URGENT – ACTION CORRECTIVE DE SECURITE

Référence GE Healthcare: FMI 32072

21 janvier 2020

Objet: Systèmes de photothérapie Giraffe Blue Spot PT Lite : risque de chute de la sortie lumineuse en dessous de la valeur de sortie minimale recommandée en raison de la protubérance de la fibre.

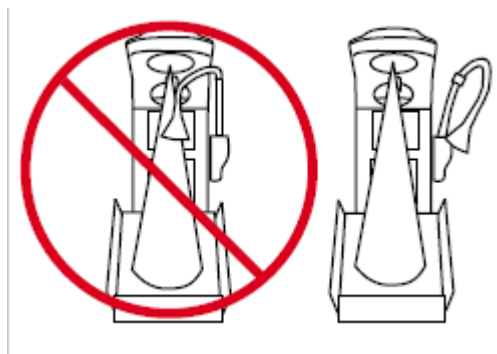
Une température élevée peut entraîner le dépassement de la fibre optique du conducteur de lumière par l'ouverture de son réflecteur, créant ainsi un point non focalisé, d'une sortie inférieure à la sortie de $27 \mu\text{W}/\text{cm}^2/\text{nm}$ décrite ci-dessus. Les photographies prises ci-dessous illustrent ce phénomène et peuvent être utilisées conjointement avec le posemètre BiliBlanket Meter II afin d'identifier les unités dotées de conditions de faible lumière en raison d'une exposition à des températures élevées.

Sortie lumineuse normale/focalisée

Le réflecteur est à 38 cm du matelas
 Les bords de la sortie sont bien définis
 La sortie est un cercle de 35,5 cm de diamètre
 L'intensité de lumière est uniforme

Sortie lumineuse anormale / non focalisée

Le réflecteur est à 38 cm du matelas
 Les bords de la sortie sont confus, mal définis
 La sortie est un cercle de 40,6 à 48,2 cm de diamètre
 Cercle imprécis entouré d'une bande intense

Afin de corriger les dispositifs existants possédant une sortie de faible lumière en raison de la protubérance de la fibre et afin d'éviter toute sortie de faible lumière éventuelle provoquée par une protubérance de la fibre, **GE Healthcare enverra gratuitement un kit afin de réparer toutes les unités éventuellement concernées** dès le début du mois de février 2020. Le kit sera composé d'un réflecteur de rechange et des instructions d'installation. Un technicien résident en génie biomédical peut facilement et rapidement installer le réflecteur de rechange en quelques minutes. En ce qui concerne les dispositifs avec protubérance de fibre et sorties inférieures à $27 \mu\text{W}/\text{cm}^2/\text{nm}$, ce remplacement réinitialisera votre dispositif à une sortie d'usine comprise entre $36 \mu\text{W}/\text{cm}^2/\text{nm}$ et $56,25 \mu\text{W}/\text{cm}^2/\text{nm}$. Le kit comprend également un Addenda de maintenance préventive au Manuel d'utilisation, d'entretien et de service existant.

Figure 2-1 Points de mesure de la lumière

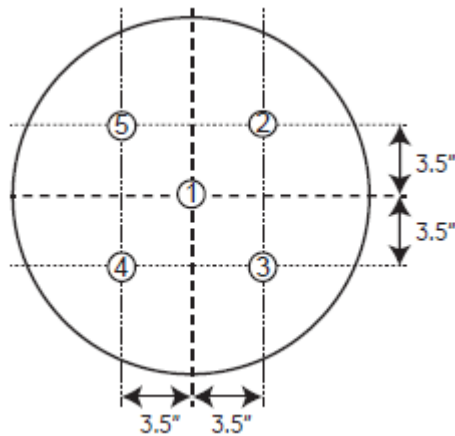
5. À l'aide d'un posemètre BiliBlanket Light Meter II étalonné, mesurer la lumière aux cinq points indiqués à la figure 2-1 et calculer leur moyenne. Vérifier que la moyenne s'élève à au moins $27 \mu\text{W}/\text{cm}^2/\text{nm}$.

6. Diviser le résultat le plus faible par le résultat le plus élevé. Si la lumière LED fonctionne correctement, le résultat doit être supérieur à 0,4. Si le résultat est inférieur à 0,4, contactez notre service de maintenance.
